龜吼漁港水環境營造改善工程

「107 年度龜吼漁港水環境營造改善工程」地方說明會

「107 年度龜吼漁港水環境營造改善工程」基本設計審查 會議紀錄

岸水岸電站系統設置

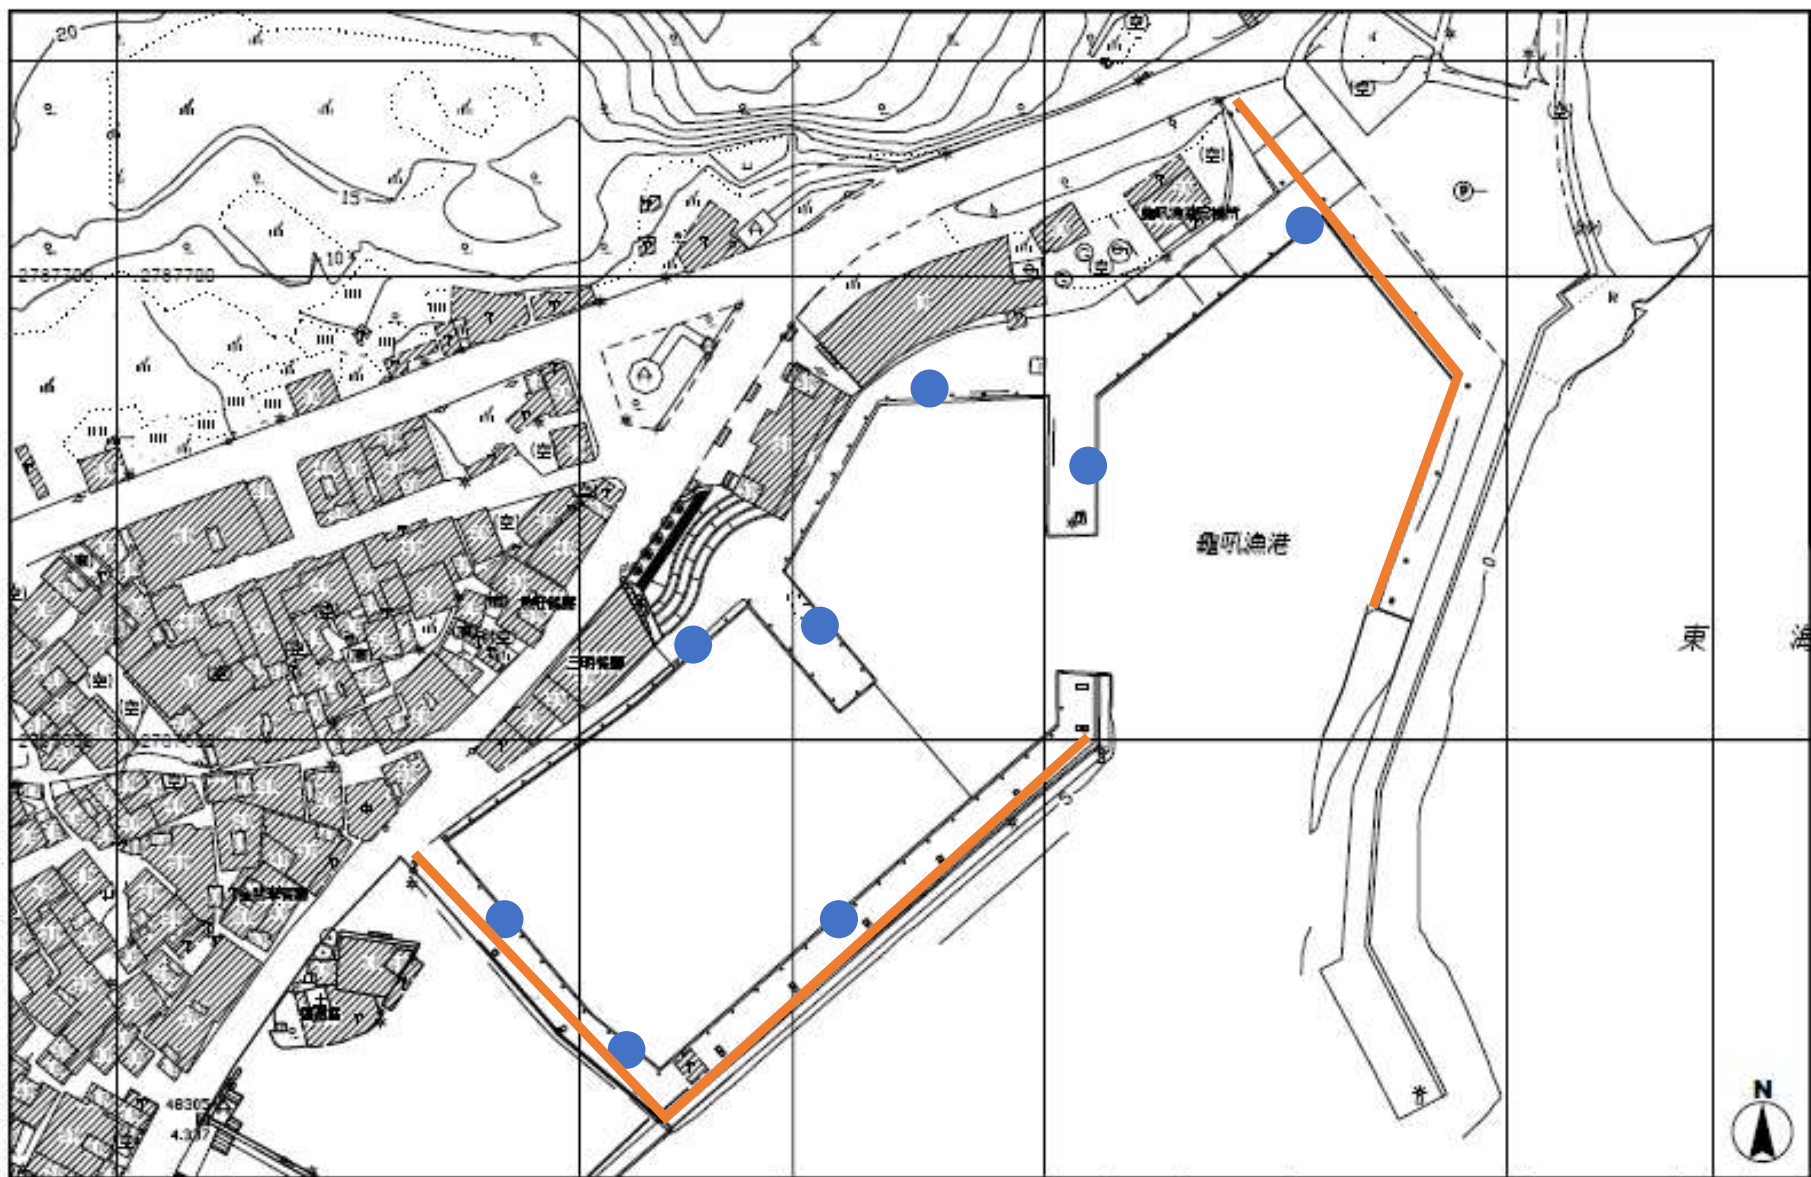
1. 岸水岸電站之功能是否為提供靠岸漁船加水供電補給？
2. 供電柱之電力容量應依最大船隻需求設計供給，不可只提供 100V 電力。
3. 每隻船都有其本身的發電機，供電系統應配合船隻之電力系統、相數與電壓。

4. 供電柱的電源來源(台電受電箱)設於何處?本案基設沒有提到。
5. 本漁港港區至少需設一處台電受電箱，然後由該電箱分別引接饋線分路至各個岸電供電柱。
6. 每支供電柱都需加裝漏電開關(ELCB)保護，並妥善接至接地銅線及接地銅棒，以保護使用者之安全。
7. 除 8 處供電柱外，尚有 2 處收水機，抽水馬力有多大?規格如何?
8. 抽水機之供電應加設開關箱，置保護開關、漏電開關及接地。
9. 管線如何敷設，應妥善加以規劃設計。

1. 岸水柱水源哪裡來?管線如何鋪設連接?應有規劃設計。
2. 抽水機抽出之水送到哪裡儲存?抽出之水不需要後續處理飲用?
3. 舊有水塔只有 1 個，儲水容量全區使用?不需要增加?
4. 各共管槽之接管口用處為何?如何維修?

- (1) 圖 L-02 岸水岸電站，細設時需補充基礎設計。
- (2) 圖 L-03 之公共抽水管溝，設計時注意配筋，尤其漁港有重車進出，細部設計時需做結構計算。
- (3) 基本設計圖內沒有階梯廣場等相關圖說，請補充。

抽水公共管溝設計

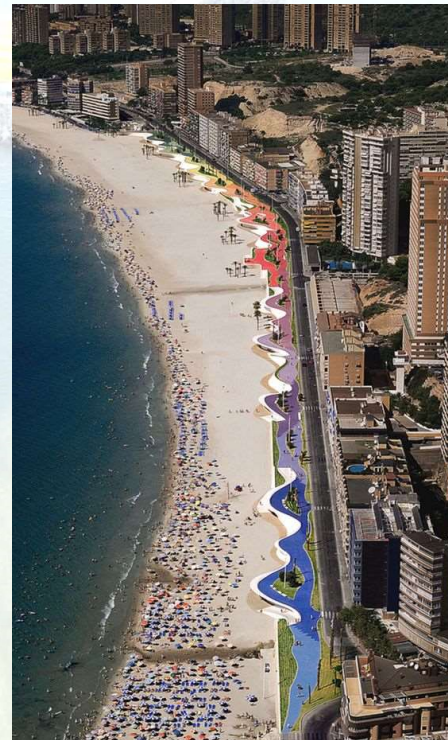
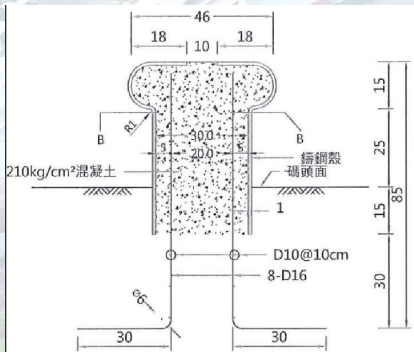
1. 既有堤防美化可考慮與漁會溝通，並與在地居民合作，增加在地居民認同感。
2. 採用混凝土鋪面 4000psi、高壓混凝土磚 280kg/cm² 材料進行鋪面改善是否合適，請再考量。
3. 繫船柱請採用 TYPE II 210kg/cm² 混凝土。
4. 請補充門型鐵與鍍鋅方管交接處焊接之防蝕策略。
5. 公共抽水管溝請提供設計計算標準，以確認設計容量之合理性。
6. 路燈照明燈具建議採用綠能節能設施。
7. 請補充電氣工程工項內容(工程圖說)。
8. 景觀植栽請採用適合當地氣候之樹種。
9. 後續細部設計單價分析表請依據公共工程委員會經費電腦估價系

1. 請確認管線數量需求及管徑大小，俾瞭解管溝設置規模為何。
2. 繫船柱、路燈及監視器等，請確認設置位置，並作整體規劃。
3. 港區漁民專用之停車格位置及漁網具收納位置，俟地方說明會完後，再行確認。
4. 集水井設計於港嘴處，是否會造成堵塞不易清理，建議設置漁港外，取得較乾淨的水，以符合水環境精神。
5. 水利署要求本案仍應規劃簡易污水處理設施，以符合水環境精神，請納入規劃。
6. 未來於堤防內側施作管溝後，如有重型車輛行駛，堤防是否能承載？
7. 堤防洗牆燈是否有需要，日後是否不易維護，請再考量。
8. 本案工程設計，仍應以日後易維護前提下進行設計。

階梯廣場設計構想

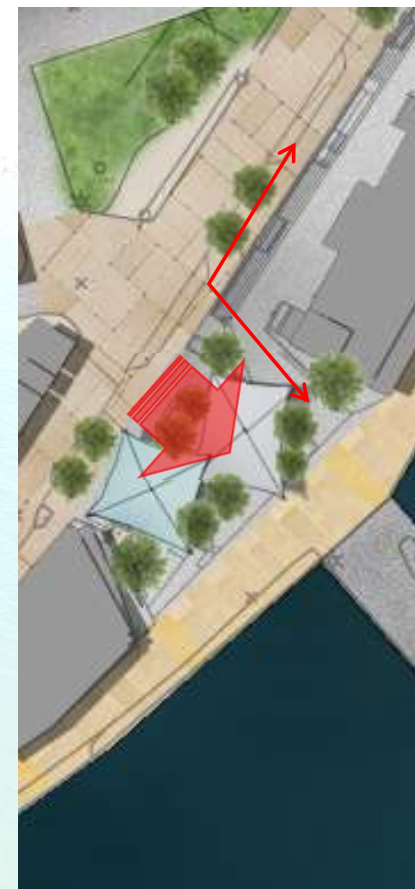
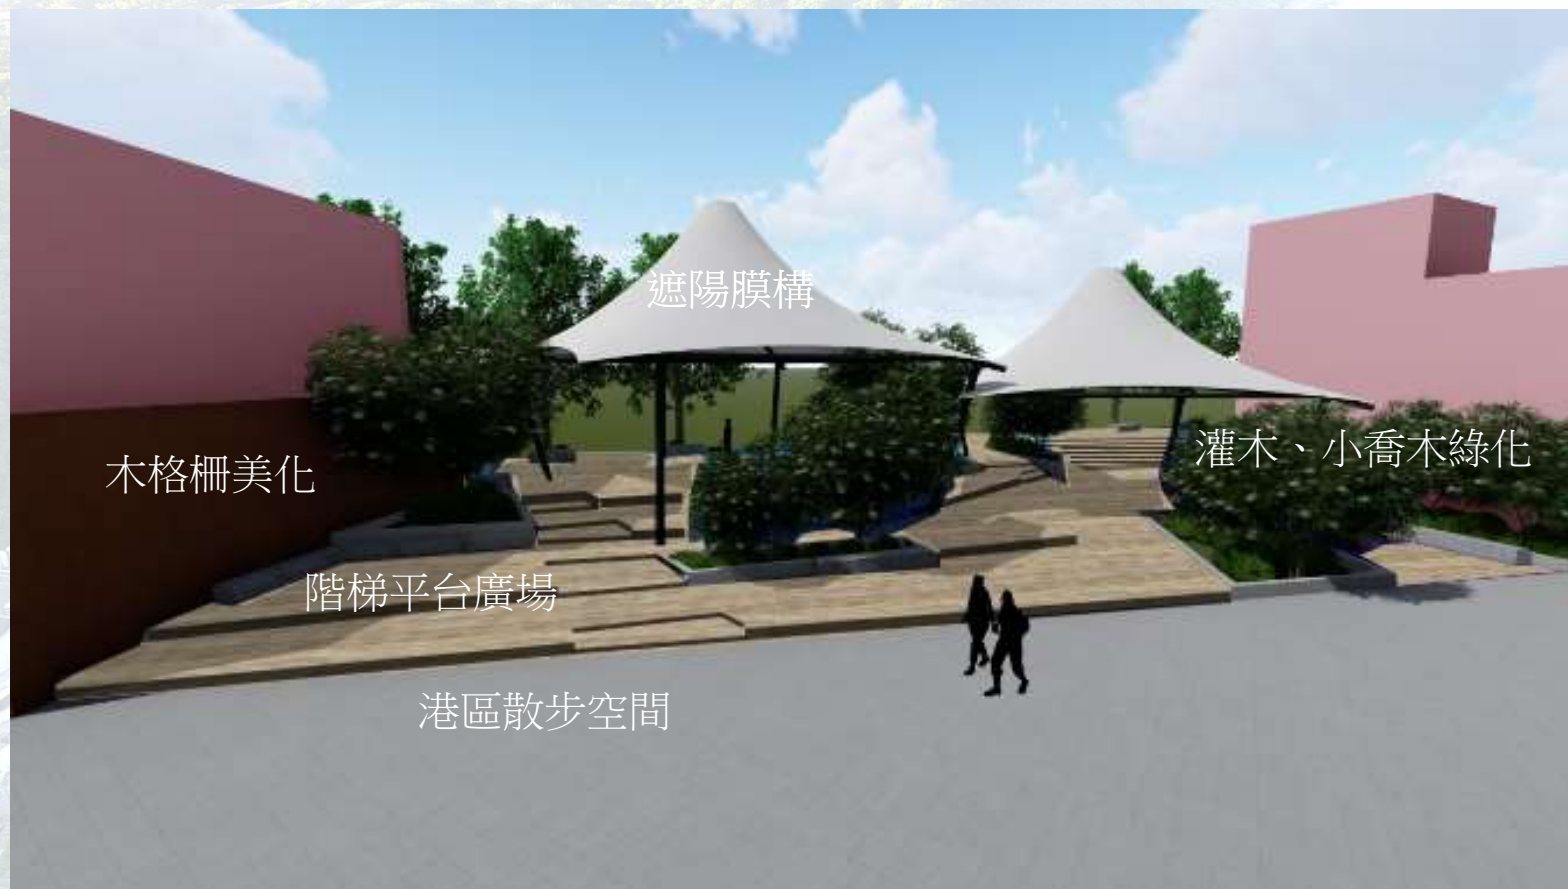
7. 魚市場旁廣場,仍應考量漁作停車需求,建議不要施做平台空間。

1. 岸水岸電各自有其系統，水電相忌，不可以有機會碰觸，應加以分離設置。
2. P. 35 節點階梯平台應考量無障礙通道。
3. P. 39 工程概估表：第 3 欄位"項次"應改為"單位"。施工測量、放樣，環境整理、廢土清理單位為何?管溝工程單位皆為"式"，很不清楚，應標規格及長度，量化以求明確。服務設施工程單位皆為"式"，應可量化。

更換燈具美化

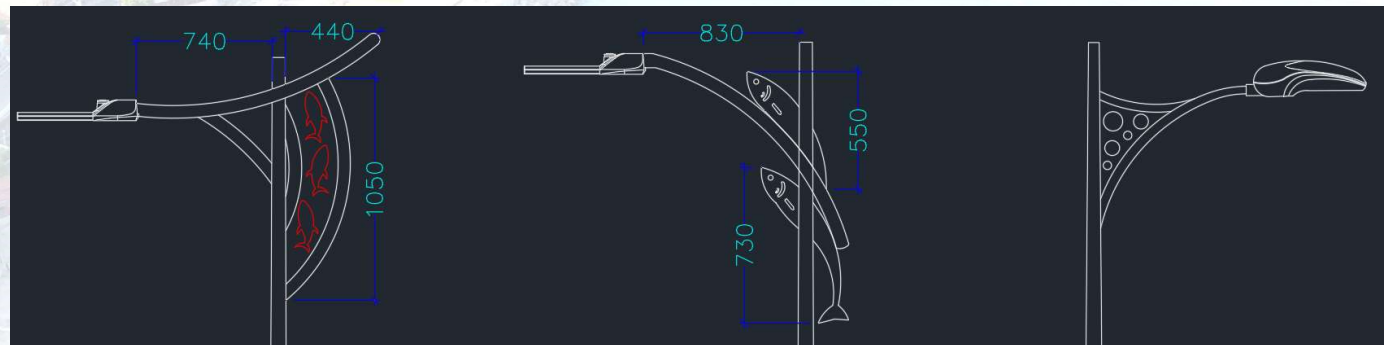
1. 岸水岸電站，請務必設計以量計價方式，非以時間計系統，系統應與其他萬里區漁港相容，其水電量、管徑請參考漁船使用需求設計。
2. 東北側堤防消波塊土方土堆清除方案為何？請說明。
3. 東北側堤防是否有越堤浪，造成洗牆燈受鹽，另嵌入式燈具不易維護。
4. 海水取水口用地設計為何？不考量吊離消波塊重排？
5. 現有設計之供當地取水之管徑空間如何標示線路，以免之後管理混亂。
6. 高壓鈉燈與 LED 之優劣比較？選用之原因？
7. 圖 LD-04 木格柵牆應為西側，非北側。
8. 港區排水系統沒納入設計？
9. 東側堤防高低落差、牆面水漬，排水如何維護？美化設計請注意。
10. 堤面管線拆除後，請考量修復辦法確認結構安全，並納入數量計算。

東北側堤防消波塊上方土堆清除

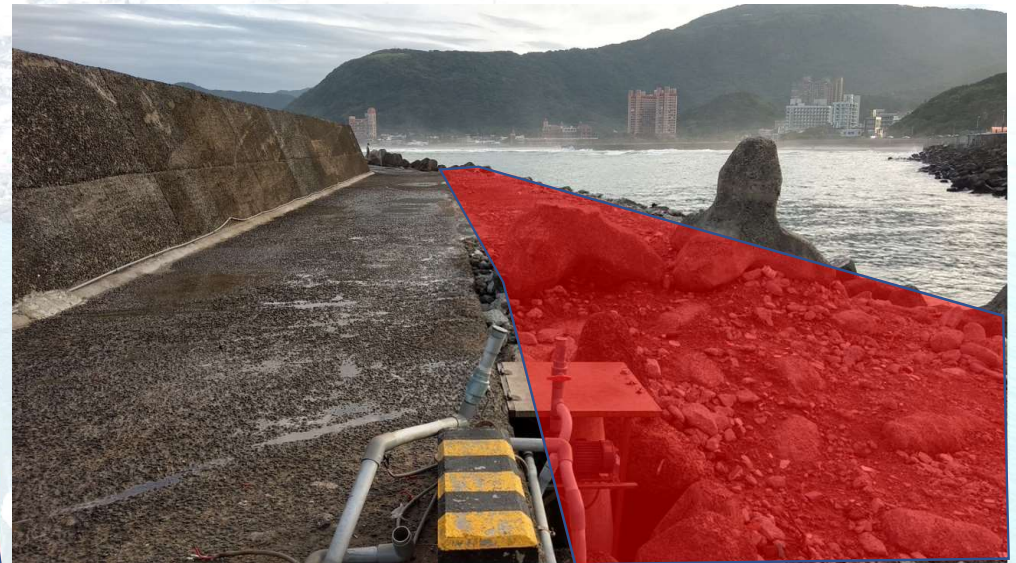
- 一、 會勘時間：107 年 10 月 26 日下午 2 時整
- 二、 會勘地點：新北市萬里區龜吼漁港
- 三、 主持人：簡秘書明雄 記錄：陳錦鴻
- 四、 會勘單位及人員：詳如簽到表
- 五、 與會人員意見：
 - 1. 周邊餐廳於港內取水排水管線採用地下管溝供業者接管，美化港區構想不錯，惟餐廳管線牽移，建議漁業處可編列費用，協助施作。
 - 2. 魚市場外觀油漆脫落，建議納入施作範圍，並採用耐候漆或石頭漆。
 - 3. 港區美化圖案請以魚類、螃蟹及船等造型為主。另水塔、海巡旁油庫及漁具倉庫請一併納入美化改善範圍。
 - 4. 岸水電設置地點請先與漁會確認，並於施作前以噴漆標示。
 - 5. 外堤防土堆處，建議採混凝土澆置拉平，並於靠近消波塊位置施作矮牆，禁止汽機車通行。
